DETERMINAZIONE DEL DIRIGENTE SERVIZIO VIA/VINCA 7 maggio 2024, n. 206

**[ID VIP 8002] - Parco agrovoltaiico denominato "Brindisi Loizzo", ubicato in agro nel Comune di Brindisi, avente potenza di immissione pari a 27,308 MW con relativo collegamento alla rete elettrica. Istanza per il rilascio del Provvedimento di VIA statale ex art. 23 del D.lgs. n. 152/2006 e ss.mm.ii. Proponente: SCS 12 S.r.l.**

Relazione tecnica a supporto dell'istruttoria sul progetto  
**ID\_VIP 8002**

Tipologia di progetto: Agro-fotovoltaico  
Potenza: 27,308 MW  
Ubicazione: Brindisi (BR), Mesagne (BR)  
Proponente: SCS 12 S.r.l.

Fig. 1 - Ubicazione dell'impianto rispetto alle aree non idonee ex RR 24/2010

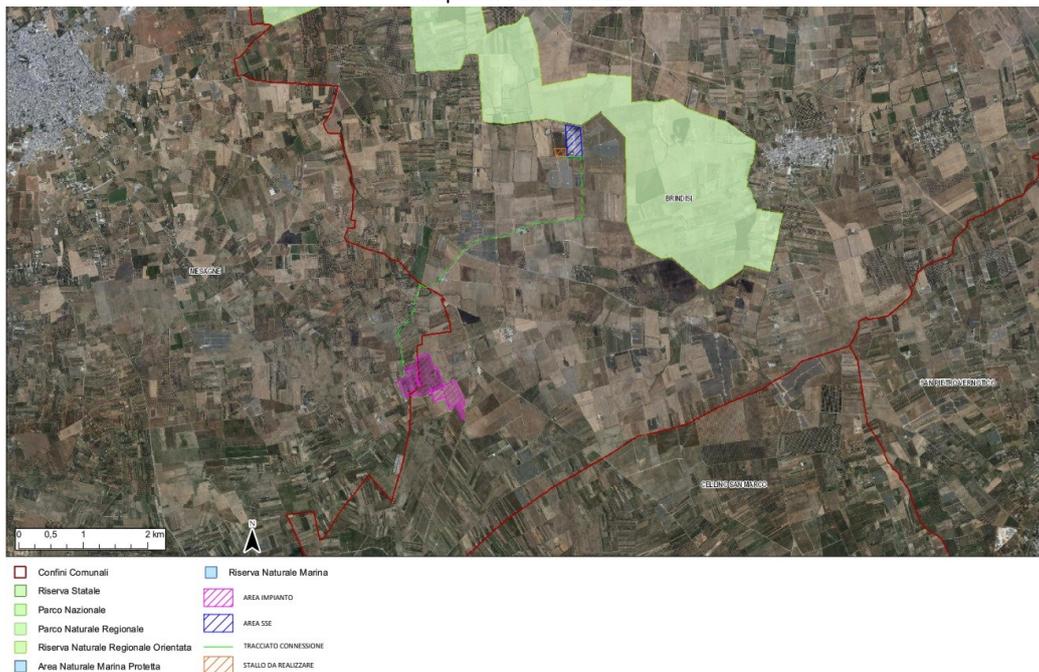
L'area dell'impianto proposto **NON** ricade tra quelle indicate come *non idonee* ai sensi del regolamento regionale n. 24 del 2010. In proposito, si veda la successiva fig. 1.
